Вопросы к Пятнице — этап 5, ПЗУ (4 модели IFC)

Папка: **ЖД станция / Работа над ошибками / Пятница / 5 этап**. Модели сверены с ПД **Раздел ПД №4 Часть №1 ИЛО1 (ПЗУ) (1439_2025_5) (1).pdf**, DXF **03-05. 1439_2025_5-ИЛО1_ПЗУ_21.09.dxf**, РД **25_1439_2025_5-ГП 26.09.24.pdf**, ВОР **4.1. 1439_2025_5-ИЛО1.ВОР (ПЗУ)_05-18_26.09.08.xlsx** и EIR. Сравнены с ранее переданными моделями.

Сверка атрибутов с ВОР

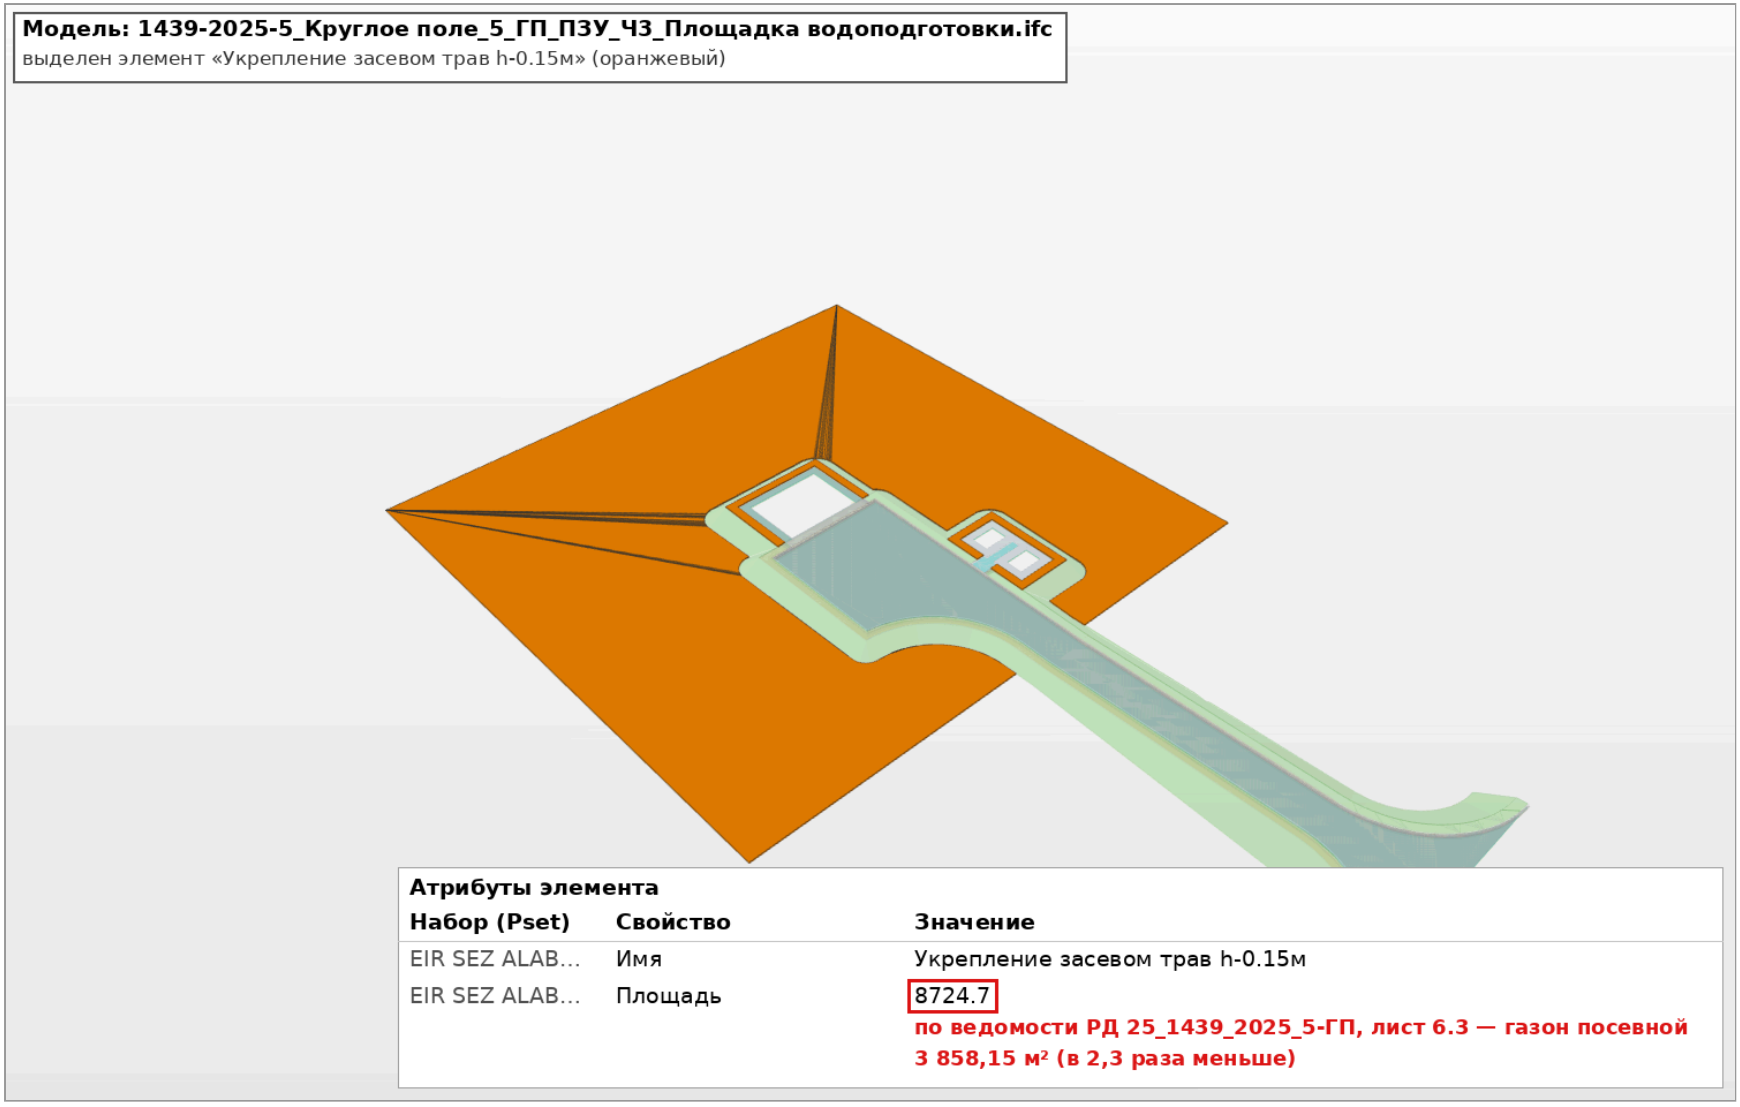
4. **Тип 2. Отмостка:** слоя «Гидроизоляция» нет ни в одной модели (по ПД и ВОР есть). Песок h=0,10 и утеплитель ЭППС в атрибуте «Площадь» на 8–10 % меньше ВОР (Ч1 — 161,5 и 161,6 м² при 176,88 м²).
5. **Цвет бортового камня** белый 250,250,250 — бетон по EIR серый 160,160,160; основание под борт 137,137,137 → 160,160,160.
6. **Обрезки:** Ч1 — 4 элемента ЭППС, Ч2 — 5 (газон, ЭППС, песок), Ч3 — 26, Ч4 — 135 (площадь ≈ 0). Удалить.

7. **Тип 3 (Ч3, Ч4):** песок h=0,29 в атрибуте «Площадь» 897,0 и 715,7 м² при 574,2 и 393,35 м² по ВОР (+56 % и +82 %), геотекстиль 773,3 и 563,3 м² (+30 % и +43 %), в Ч4 щебень 420,1 м² при 393,35 м². Асфальт Ч3, Ч4 — «битум PG 64-34», по ВОР PG 64-22.
8. **Газон и обочина:** Ч1 — газон 201,9 м² при 235,65 м² по ведомости РД и ВОР (−14 %); Ч3 — газон 8 724,7 м² при 3 858,15 м² (в 2,3 раза больше); Ч4 — обочина 1 984,8 м² при 157,83 м² (в 12,6 раза больше). Газон Ч4 и обочина Ч3 совпадают с ведомостью. Ч2 — в ведомости РД газон 256,80 м², в ВОР 76,73 м², в модели 70,9 м² — какое значение верное, уточнить у ГИПа. Ч2 — песок h=0,15 и геотекстиль Тип 1 на 10–14 % меньше ВОР.

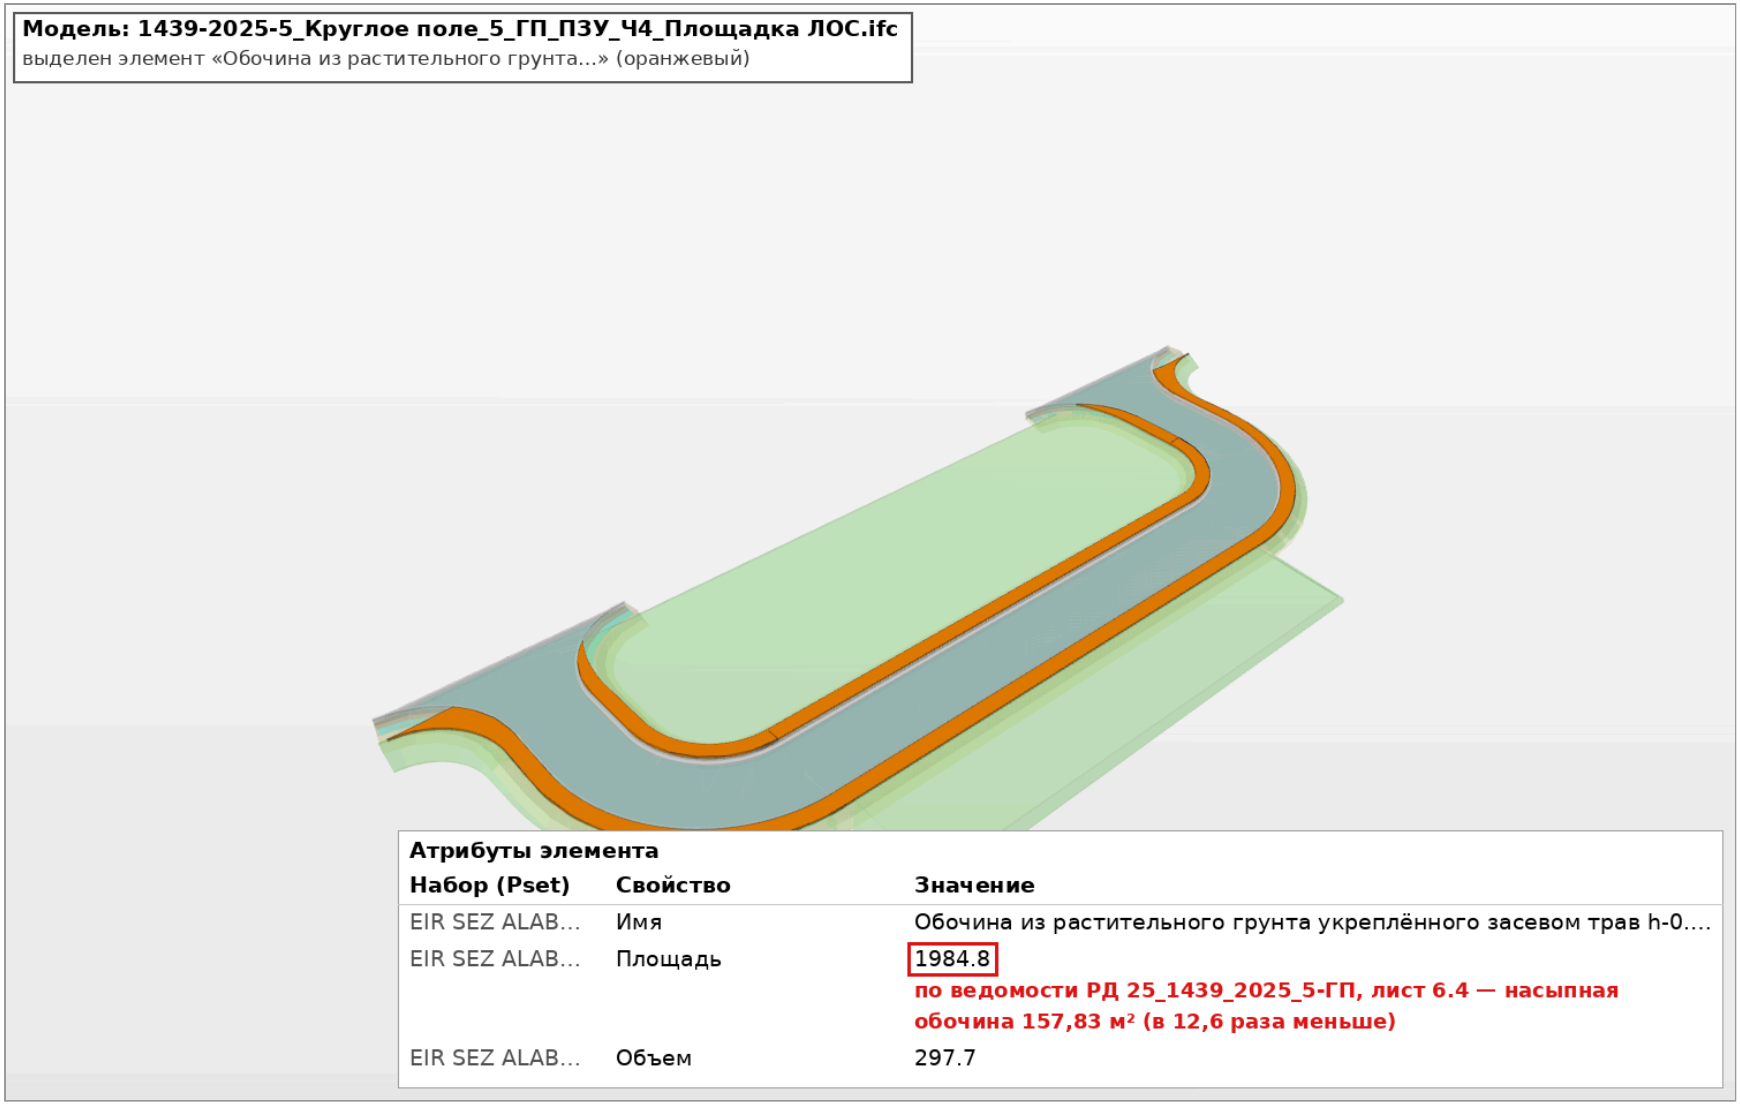
1. **Ч3, газон «Укрепление засевом трав h-0.15м»:** квадрат ~97×97 м вокруг площадки, «веер» треугольников, все грани развёрнуты вниз, верхней поверхности нет. В атрибуте «Площадь» 8 724,7 м², по ведомости элементов озеленения РД (лист 6.3) газон посевной 3 858,15 м² — в 2,3 раза больше (обочина 165,2 м² — совпадает с ведомостью 165,35).

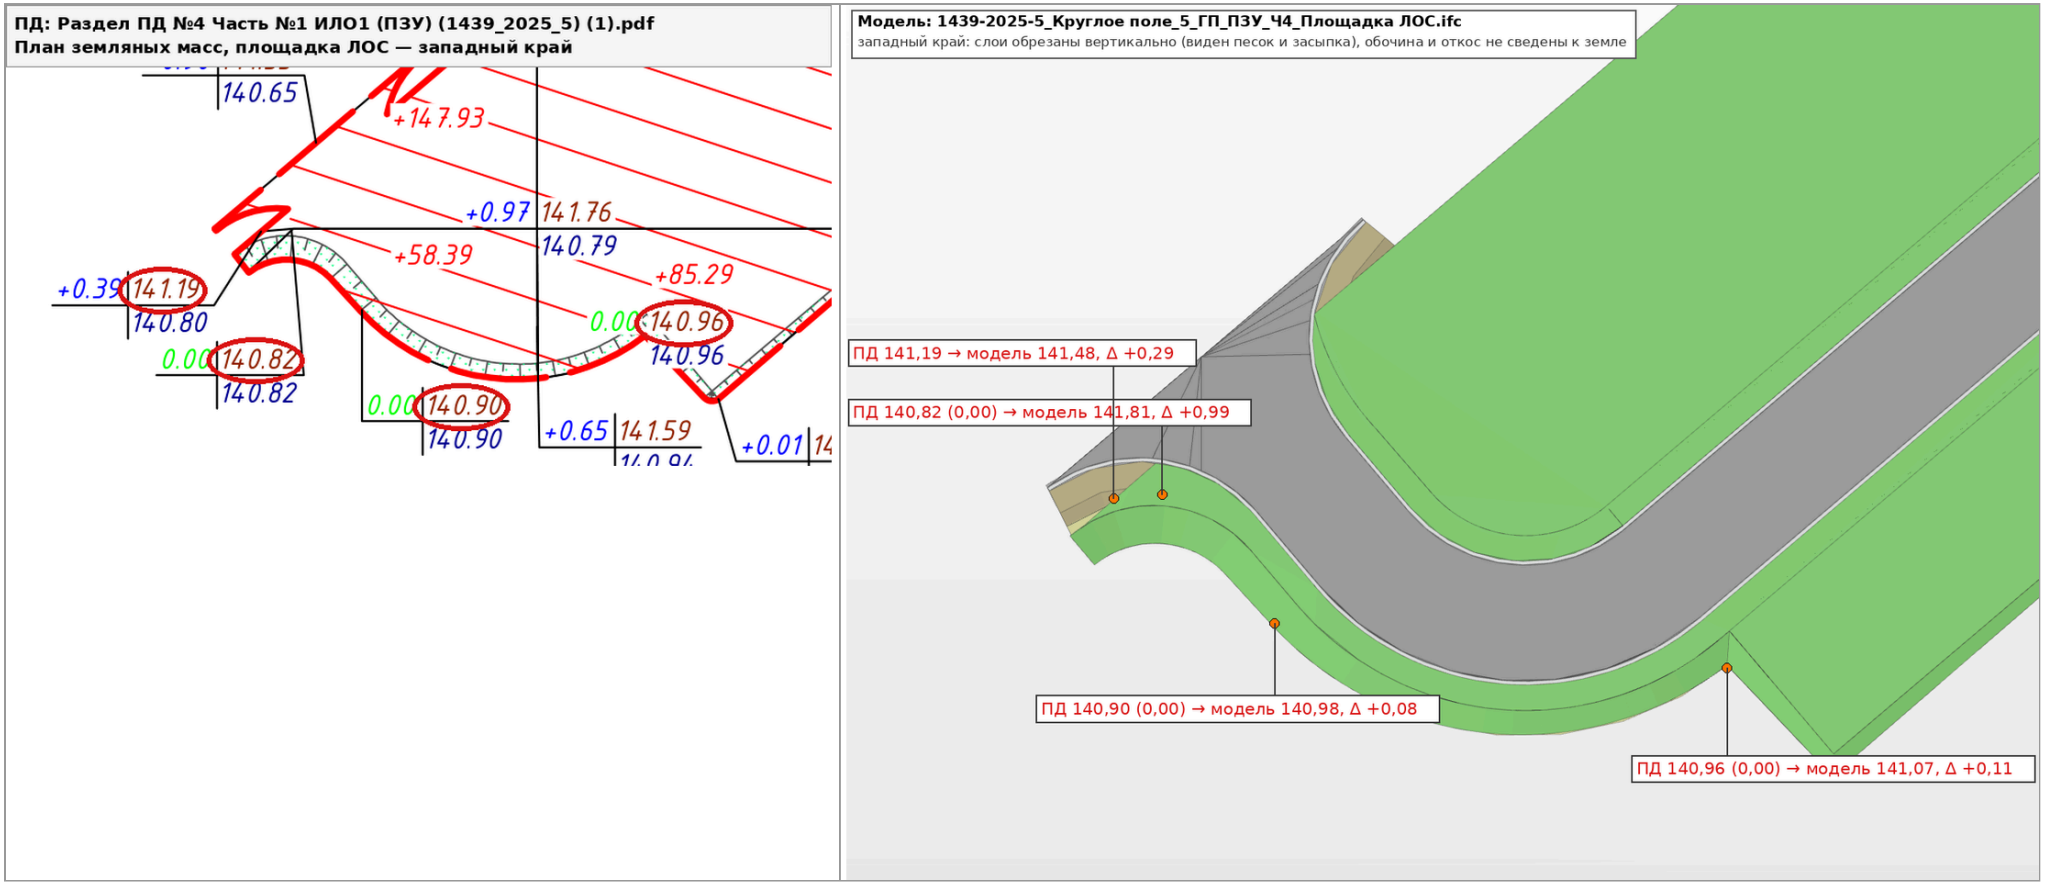
2. **Ч4, «Обочина из растительного грунта»:** в атрибуте «Площадь» 1 984,8 м², «Объем» 297,7 м³; по ведомости элементов озеленения РД (лист 6.4) насыпная обочина 157,83 м² — в 12,6 раза больше. Газон 785,2 м² совпадает с ведомостью (785,20). В ВОР газон и обочина одной позицией 943,04 м².

Модель: 1439-2025-5_Круглое поле_5_ГП_ПЗУ_Ч4_Площадка ЛОС.ifc
элементы-обрезки (Площадь = 0, объём ≈ 0): 134 шт. — обведены красным

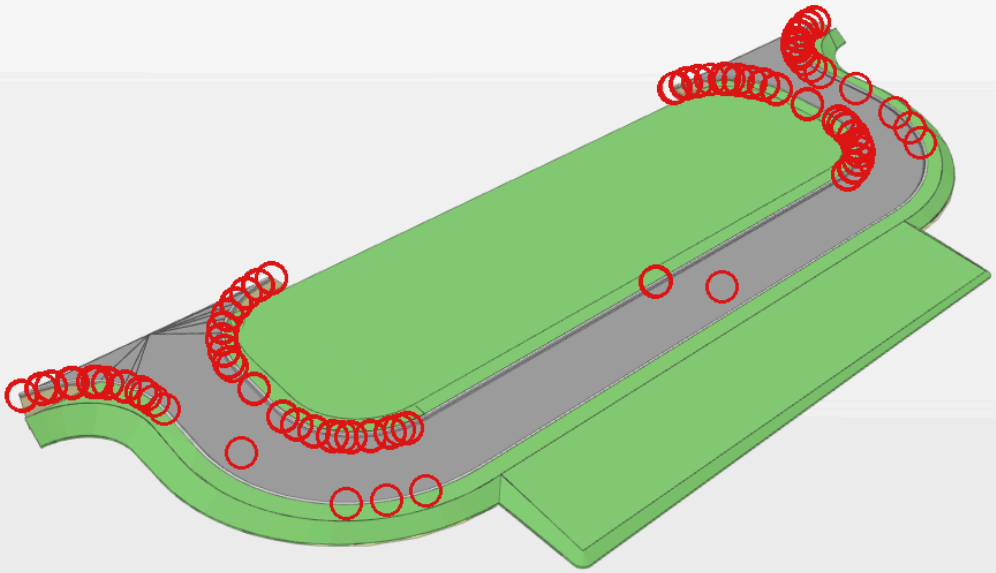
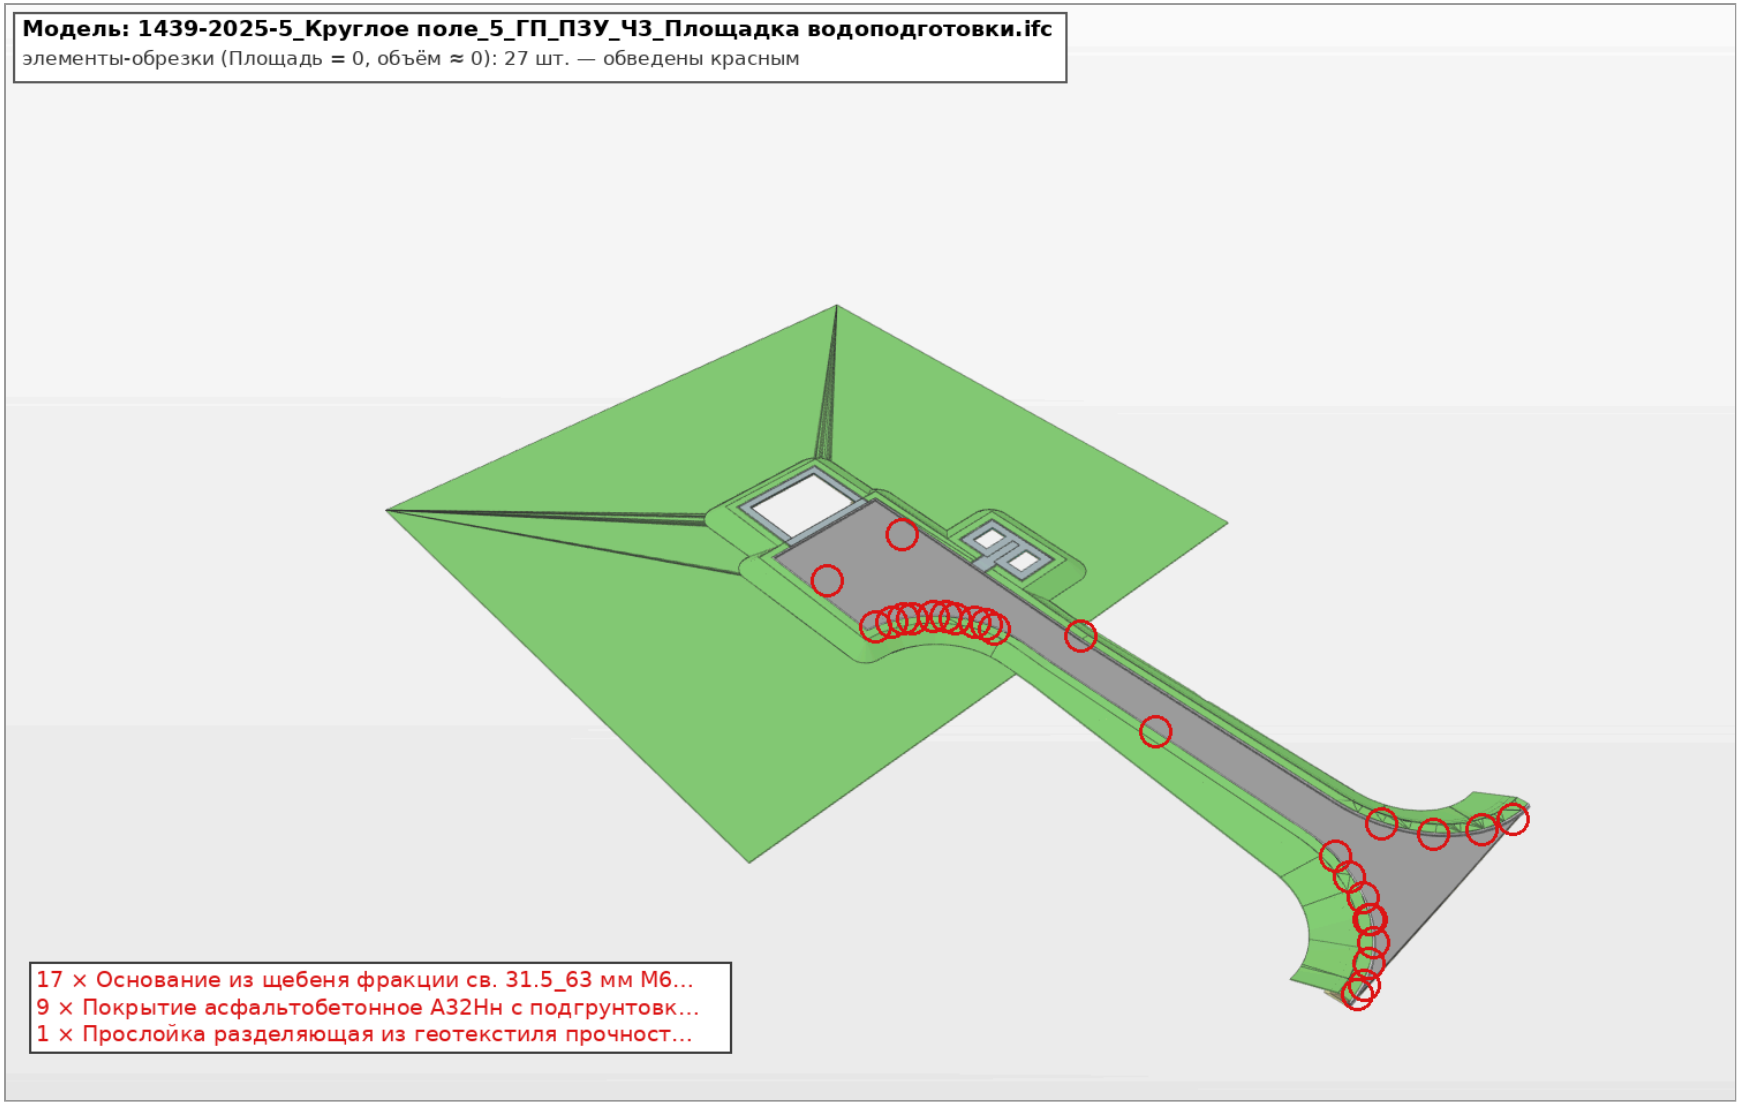
4. **Обрезки после нарезки:** Ч4 — 135 элементов (74 асфальта А32Нн, 61 щебня), Ч3 — 26; слои щебня 0,22 местами плёнка 2–3 мм. Ч3: песок 0,29 местами пересекается со щебнем. БР 100.30.15: «Обозначение стандарта» «ГОСТ 100.30.15», марка «В15 W4 F150» латиницей.
